## **MĚSTSKÁ ČÁST PRAHA - ČAKOVICE**

Věc: **Návrh Územního plánu hl. m. Prahy (Metropolitního plánu)**  
**Připomínky Městské části Praha-Čakovice**

**Připomínky Městské části Praha-Čakovice**

## CA/7 - Prodloužení trasy metra linky C do Čakovic

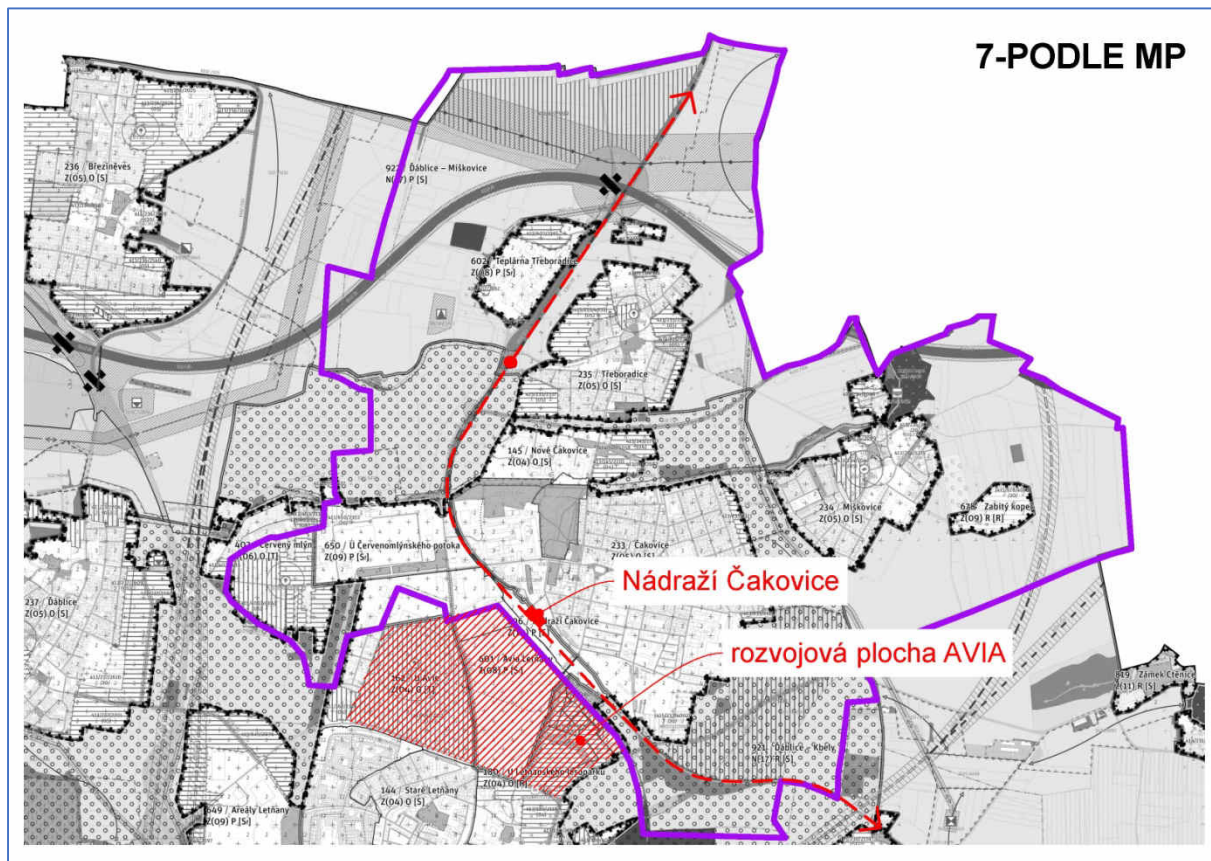
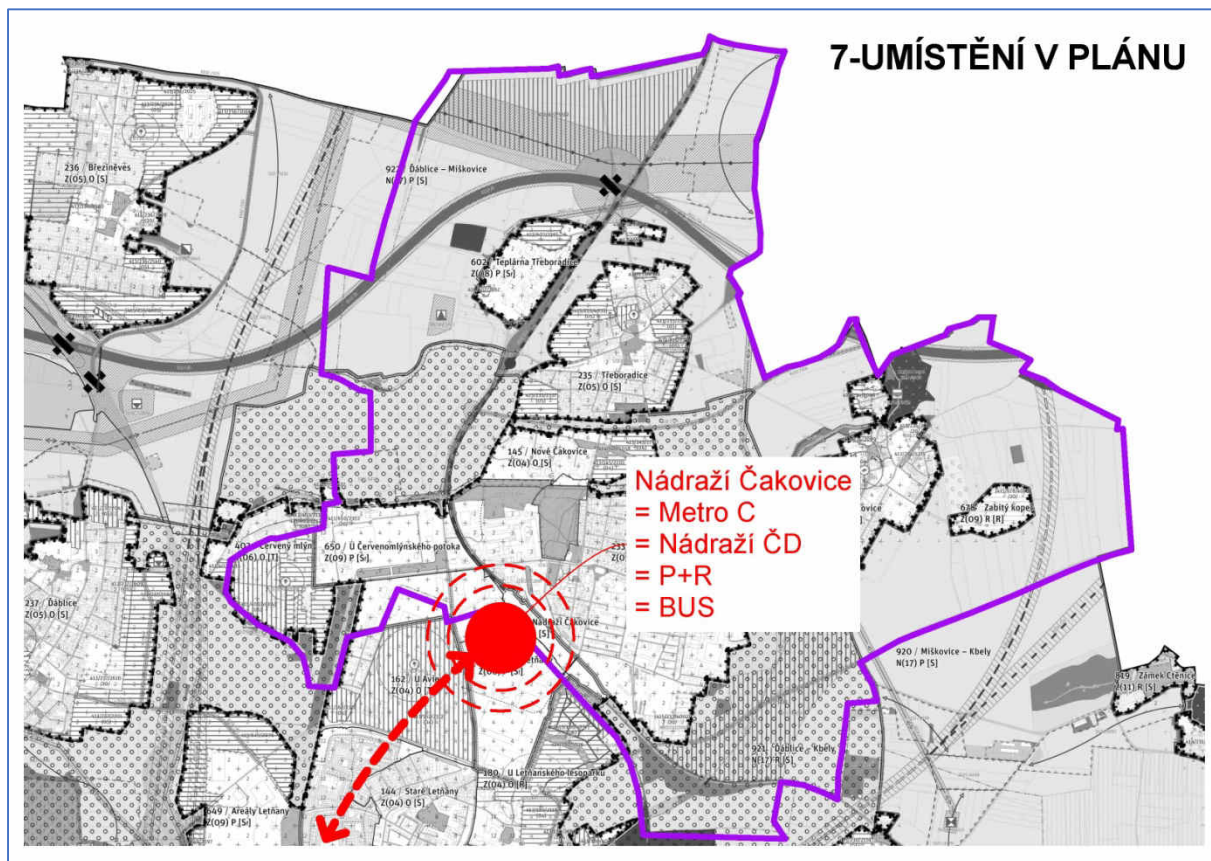
<b>Číslo připomínky</b>	CA/7
<b>Název připomínky</b>	Prodloužení trasy metra linky C do Čakovic
<b>Druh připomínky</b>	Zásadní připomínka
<b>Označení dotčené lokality</b>	233 / Čakovice 601 / Avia Letňany 706 / Nádraží Čakovice a dále relevantní lokality na k.ú. Letňany
<b>Podstata připomínky</b>	Požadavek na vytvoření ploch pro prodloužení trasy metra linky C k železniční stanici Praha-Čakovice
<b>Text a zdůvodnění připomínky</b>	
<p>Městská část Praha-Čakovice požaduje doplnit plochu (liniové vedení) pro prodloužení trasy metra linky C v úseku Letňany - Nádraží Čakovice (železniční stanice Praha-Čakovice) a ploch pro související obslužné funkce, tj. zejména parkoviště P+R o kapacitě minimálně 1.200 míst, parkoviště B+R, terminál pro povrchovou dopravu s dostatečným počtem odstavných míst pro autobusy a zázemím pro vytvoření moderních přestupních vazeb (metro vs. autobus, metro vs. železnice, autobus vs. železnice) vč. obslužných ploch pro komerční činnosti. Městská část Praha-Čakovice dále požaduje, aby tento záměr prodloužení trasy metra byl zařazen do Metropolitního plánu jako veřejně prospěšná stavba.</p> <p>Tento návrh úzce souvisí se změnou platného územního plánu č. Z-2808 a dále z předpokladu transformace brownfieldu v areálu bývalé továrny AVIA v lokalitách 601 / Avia Letňany a 162 / U Avie. Zde mohou vzniknout potřebné plochy pro vytvoření kapacitní dopravy do území městských částí Praha 18 a Praha-Čakovice. Celá širší oblast je lokalitou o počtu obyvatel přesahujícím 50.000 obyvatel a platný územní plán neuvažoval s žádnou novou stavbou pro kapacitní kolejovou dopravu. Území tak zůstává částečně obslouženo železniční dopravou, jejíž infrastruktura je dosud nerevitalizovaná a neposkytuje potřebné kapacitní parametry a ani po plánované revitalizaci nenabízí směrové vedení do převažujících cílů podstatné většiny cestujících z městské části Praha-Čakovice a městské části Praha 18. Železnice je tak alternativou k rychlé a spolehlivé dopravě přímo do centra města a je tak atraktivní pro část cestujících, nicméně kapacitní kolejová doprava do obvyklých cílů není ani v návrhu Metropolitního plánu dostatečně řešena. Příležitostí při revitalizaci brownfieldu areálu Avia je pak možnost vytvřít dostatečně kapacitní P+R u uvažované konečné stanice metra Nádraží Čakovice a vytvoření veškerého potřebného zázemí (terminál povrchové dopravy, komfortní přestupní vazby mezi jednotlivými druhy dopravy apod.). Městská část Praha-Čakovice požaduje, aby do návrhu Metropolitního plánu byla(y) zařazena(y) trasa(y) prověřovaná(é) společností Metroprojekt ve studii proveditelnosti prodloužení trasy metra linky C v úseku Letňany - Nádraží Čakovice.</p>

## CA/8 - Rezerva pro VRT - Miškovice - Kbely

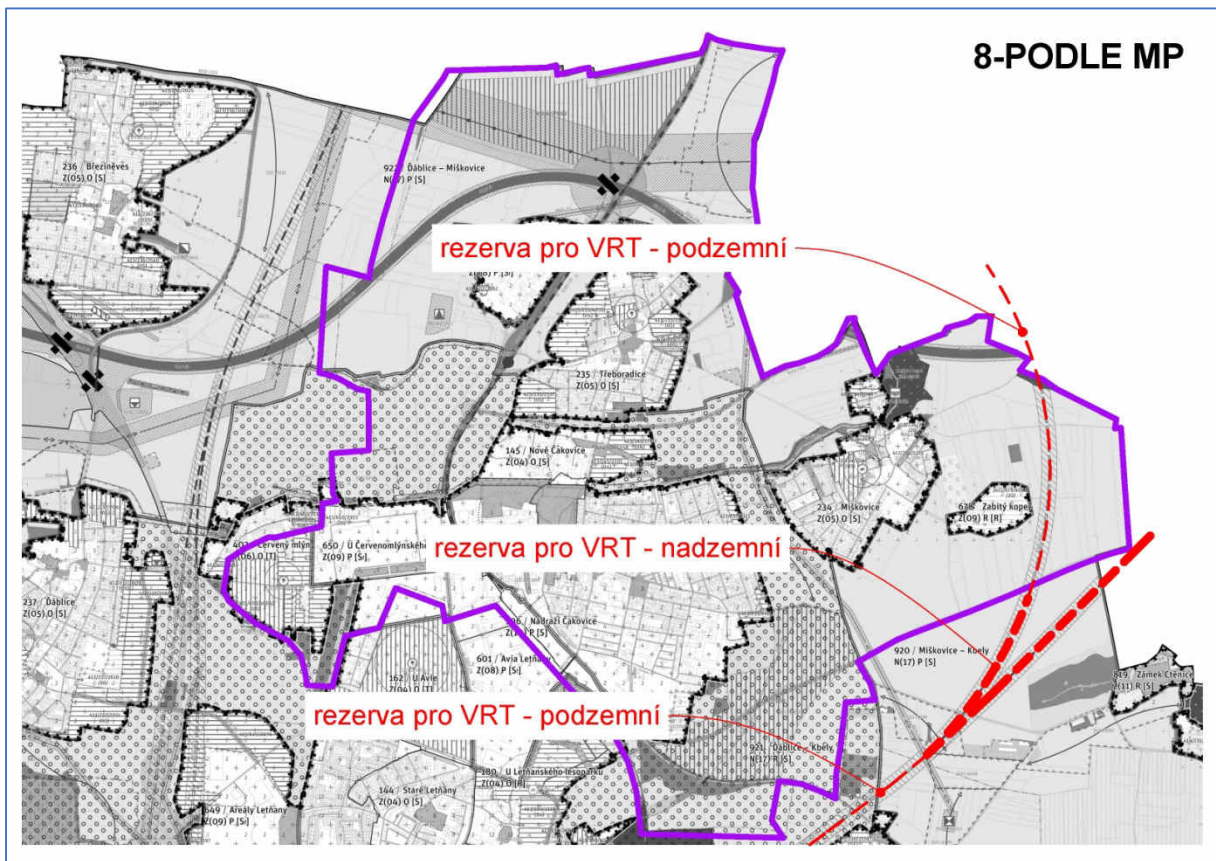
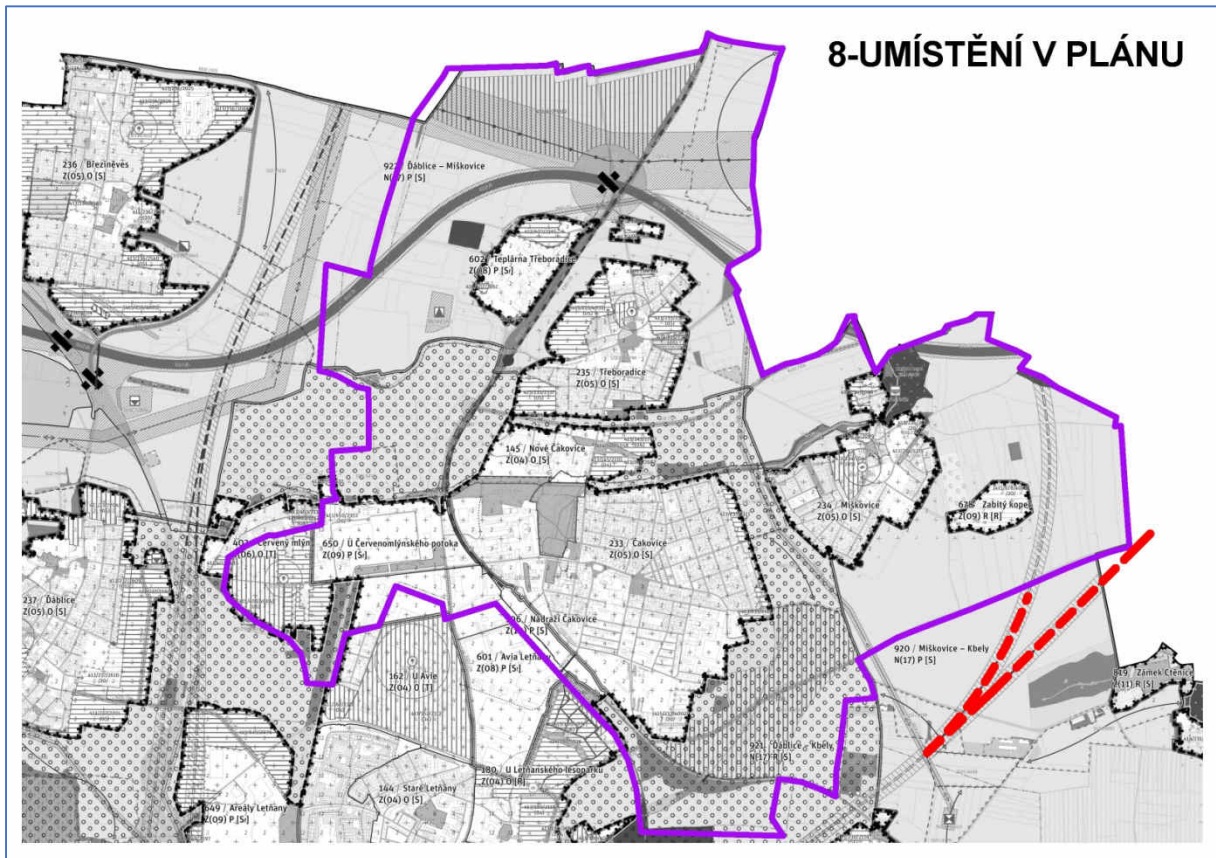
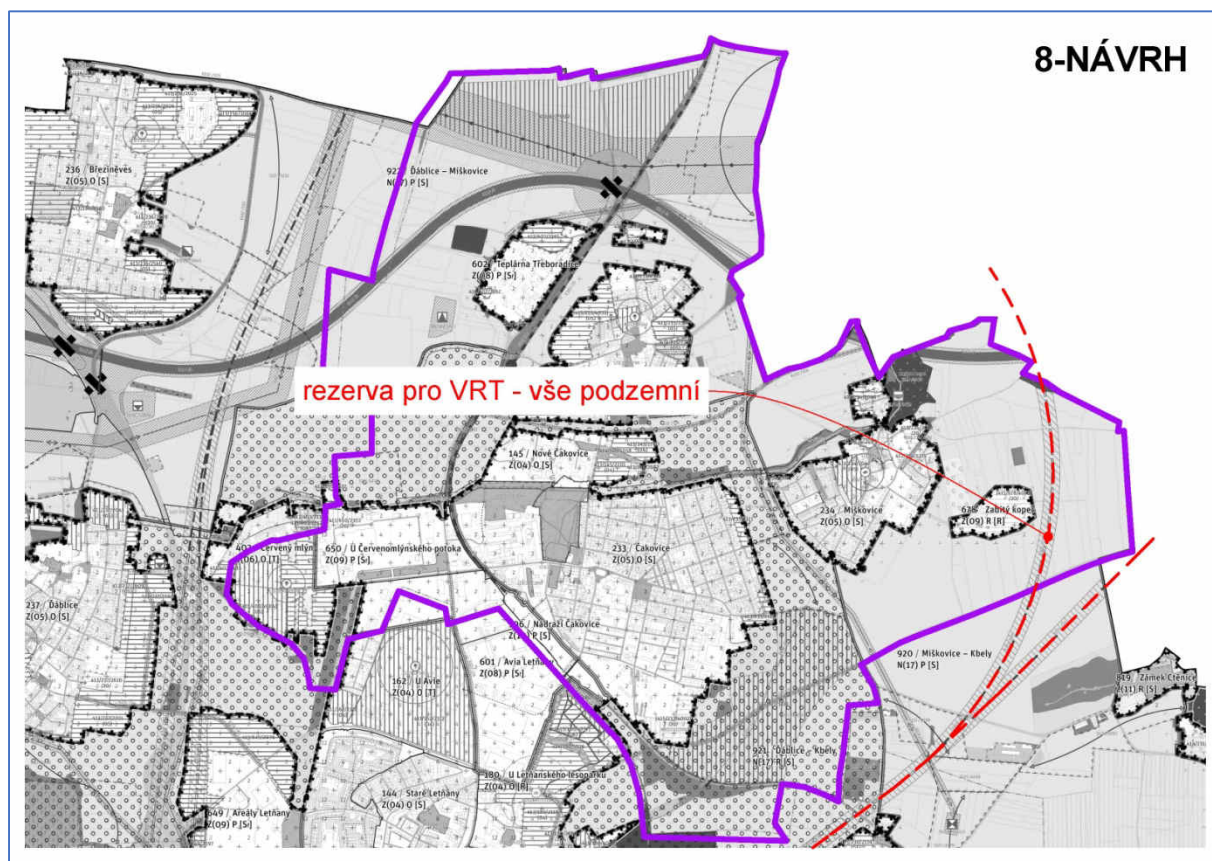
<b>Číslo připomínky</b>	CA/8
<b>Název připomínky</b>	Rezerva pro VRT - Miškovice - Kbely
<b>Druh připomínky</b>	Zásadní připomínka
<b>Označení dotčené lokality</b>	920 / Miškovice - Kbely
<b>Podstata připomínky</b>	Požadavek na větší rozsah zahloubení rezervy pro VRT
<b>Text a zdůvodnění připomínky</b>	
<p><b>Městská část Praha-Čakovice požaduje podzemní trasování (zatunelování) rezervy pro VRT v celé délce úseku na území městské části Praha-Čakovice (k.ú. Miškovice) v lokalitě 920 / Miškovice - Kbely.</b></p> <p>Uvedený požadavek vychází z nutnosti lepší ochrany obyvatel před hlukem. Území městské části Praha-Čakovice je rozvojovou lokalitou, kde je plánováno mnoho infrastrukturních staveb. Je proto žádoucí využít prostoru pro maximální možnou ochranu území před hlukem. Z tohoto důvodu městská část Praha-Čakovice požaduje, aby na celém svém území byly rezervy pro trasy VRT vedeny jako podzemní.</p>

## CA/9 - Rezerva pro VRT - Ďáblice - Červený mlýn

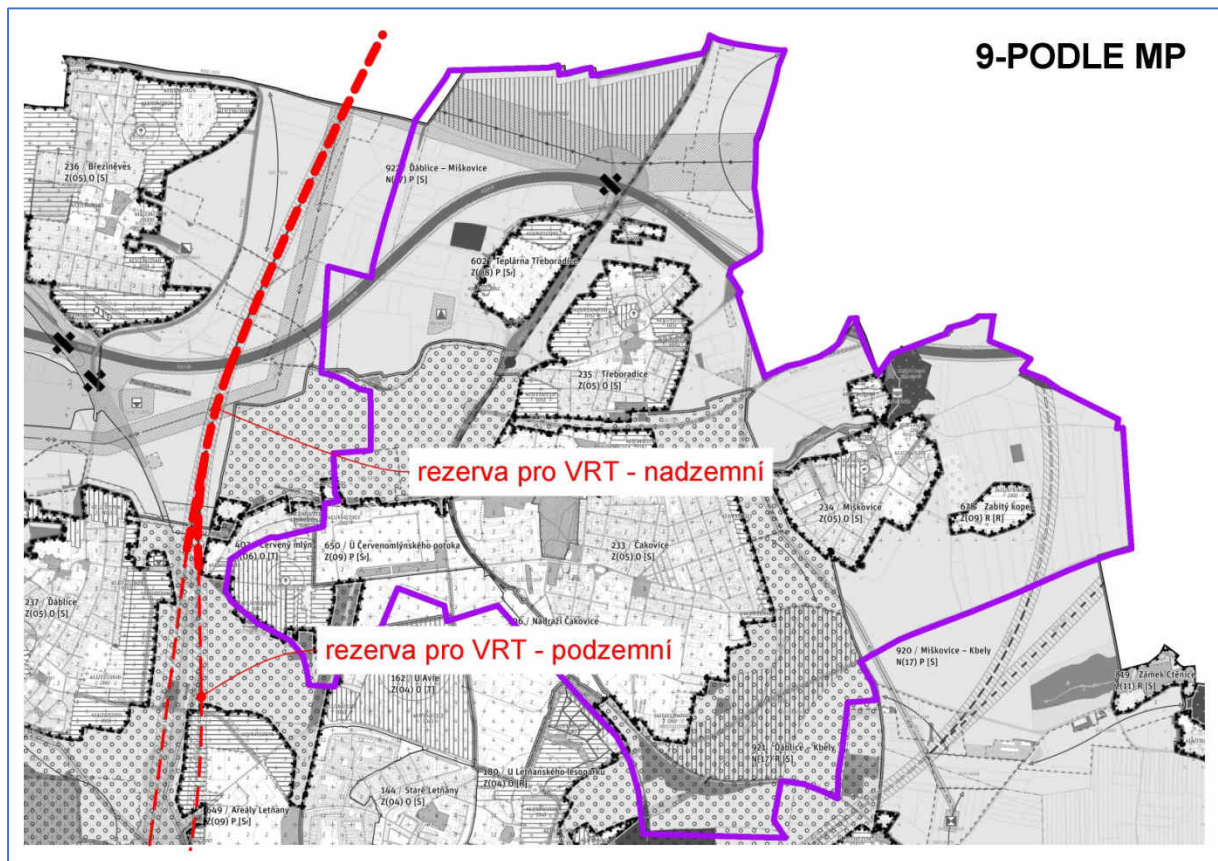
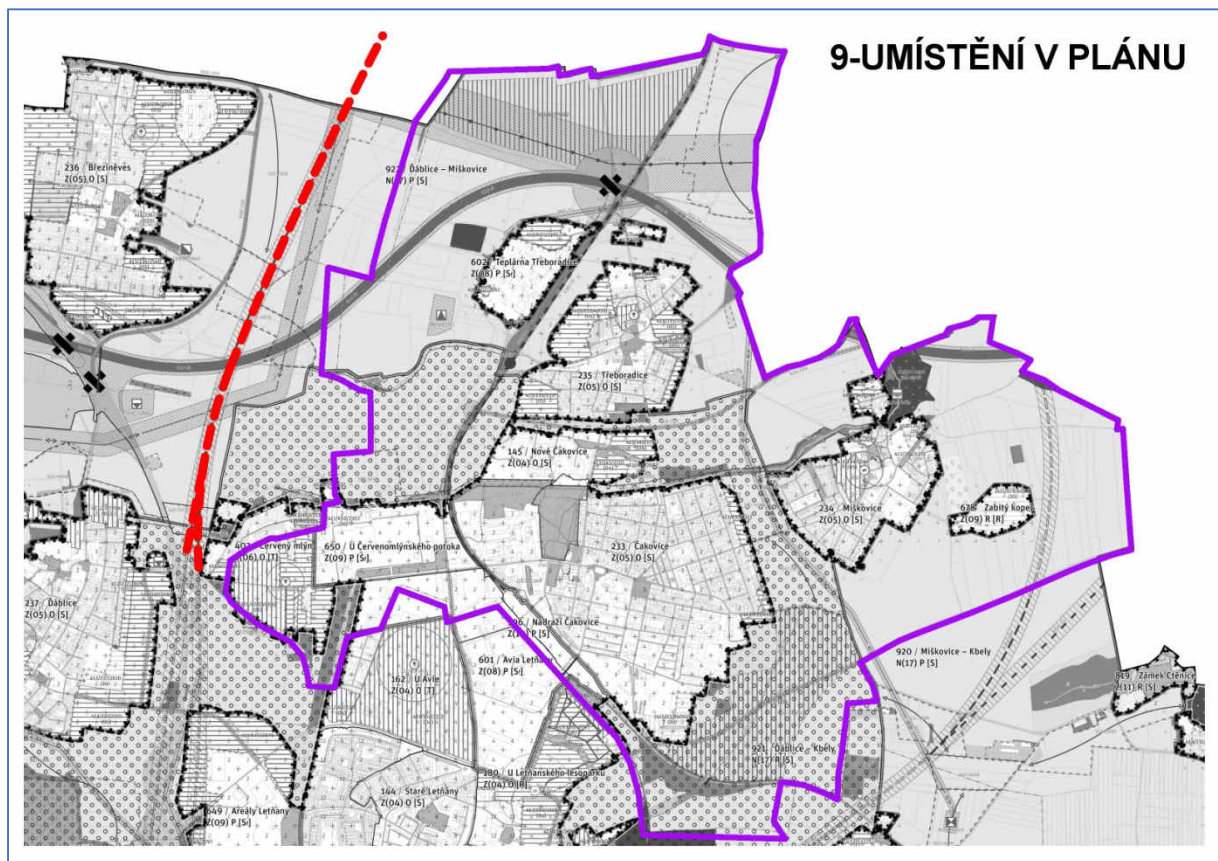
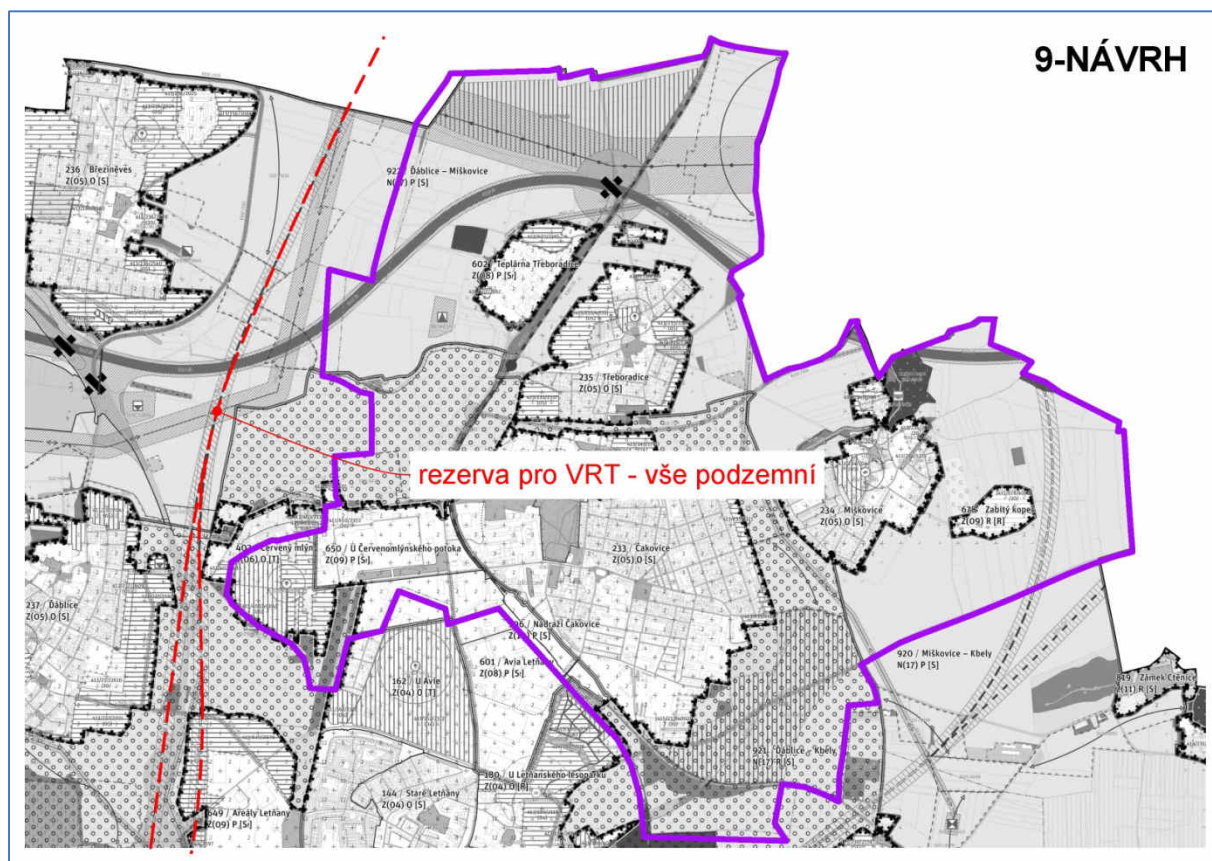
<b>Číslo připomínky</b>	CA/9
<b>Název připomínky</b>	Rezerva pro VRT - Ďáblice - Červený mlýn
<b>Druh připomínky</b>	Zásadní připomínka
<b>Označení dotčené lokality</b>	403 / Červený mlýn 921 / Ďáblice - Kbely 922 / Ďáblice - Miškovice
<b>Podstata připomínky</b>	Požadavek na větší rozsah zahloubení rezervy pro VRT
<b>Text a zdůvodnění připomínky</b>	
<p><b>Městská část Praha-Čakovice požaduje podzemní trasování (zatunelování) rezervy pro VRT v celé délce úseku na území hl. m. Prahy (k.ú. Ďáblice, k.ú. Březiněves) v lokalitách 403 / Červený Mlýn, 921 / Ďáblice - Kbely a 922 / Ďáblice - Miškovice.</b></p> <p>Uvedený požadavek vychází z nutnosti lepší ochrany obyvatel před hlukem. Území městské části Praha-Čakovice je rozvojovou lokalitou, kde je plánováno mnoho infrastrukturních staveb. Je proto žádoucí využít prostoru pro maximální možnou ochranu území před hlukem. Z tohoto důvodu městská část Praha-Čakovice požaduje, aby byly rezervy pro trasy VRT vedeny jako podzemní. Dalším důvodem požadavku městské části Praha-Čakovice na větší rozsah zahloubení rezervy VRT souvisí s požadavkem číslo CA/3, který navrhuje do návrhu Metropolitního plánu novou komunikaci „Severní obchvat Červeného mlýna“.</p>
